INFORMACJA DLA WYKONAWCÓW

dot.: zapytania ofertowego wykonanie dokumentacji projektowej dla zadania pn. „**Dostawa i montaż zadaszenia sceny dla amfiteatru w Parku Przyjaźni**”.

Oznaczenie sprawy: WRI.271.10.45.2017

Pytanie 4.

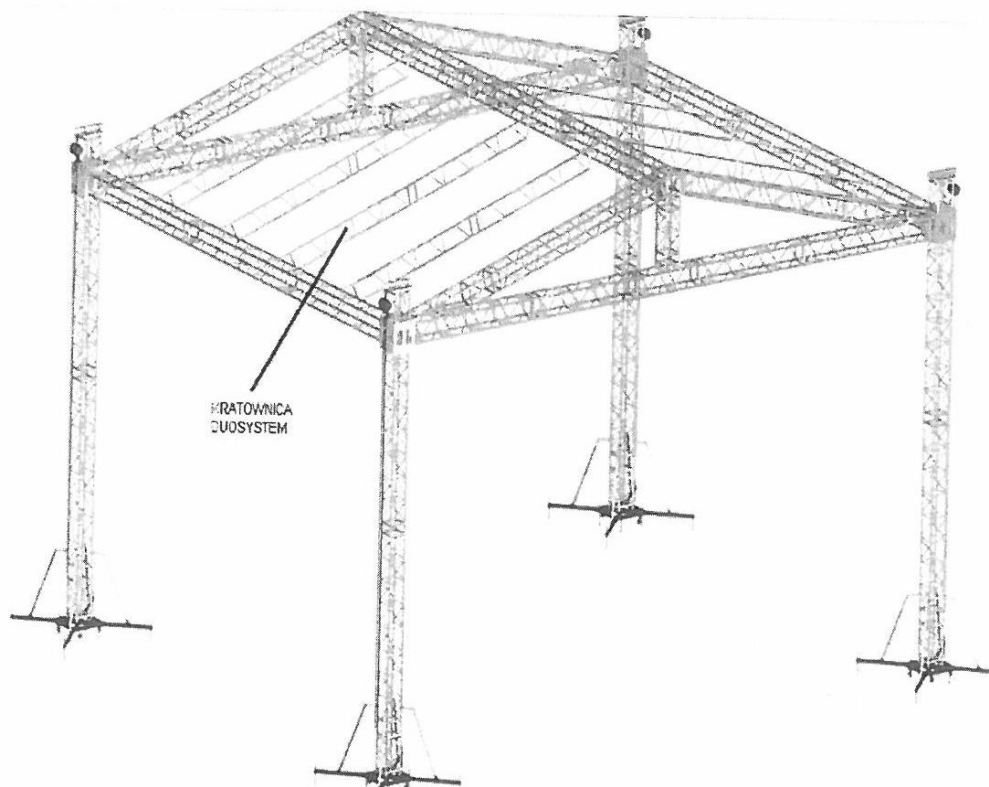
Zamawiający w treści przedmiotu zamówienia wymaga, aby dach był gęsto podparty aluminiowymi rurami, pokryty trudnozapalną plandeką. W związku z powyższym zwracamy się z prośbą o dopuszczenie dachu, który będzie posiadał uźebrowanie poprzeczne, ale z kratownicy Duosystem, które również zapewnia równomierne i bezpieczne ułożenie plandeki oraz swobodny odpływ wody. Sposób ten jest standardowym rozwiązaniem w przypadku zadaszeń scenicznych. Poniżej znajduje się zdjęcie tego rozwiązania”.

Zamawiający dopuszcza dach, który będzie posiadał uźebrowanie poprzeczne z kratownicy Duosystem.
